Opinia Nr 005547

wyników przeprowadzonych oględzin - ekspertyzy urządzeń grzewczo-kominowych

w budynku przy ul. Annii Kućkowej nr 604/2 w Szczawno-Zdroju
dotycząca urządzeń grzewczo-kominowych używanych przez

SZUKO ORIENTACYSIA

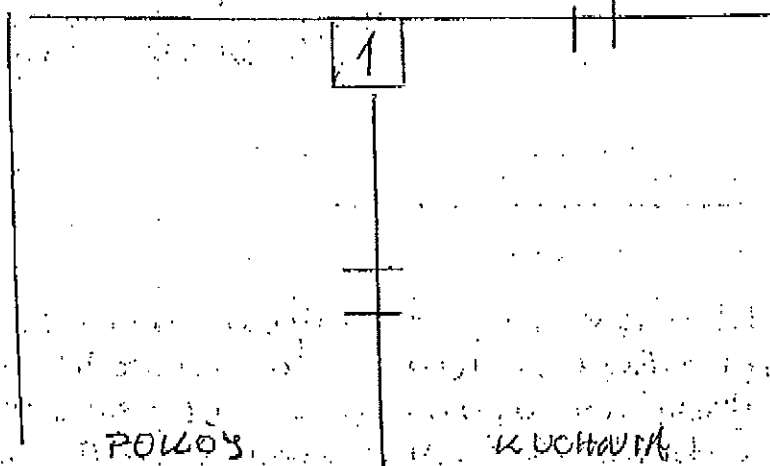
1. Istniejące piece tj. kaflowy pokojowy i kuchnia przenośna prawidłowo podłączone do przewodu 50x70mm
2. Wentylacja mechaniczna kuchni zamontowana w otulinie przeciellorej
3. W oknie PCV prawidłowo zamontowane 3 uszczelnienia

Inne uwagi: głowa pieca kaflowego pokojowego wymaga remontu - przekbudowy
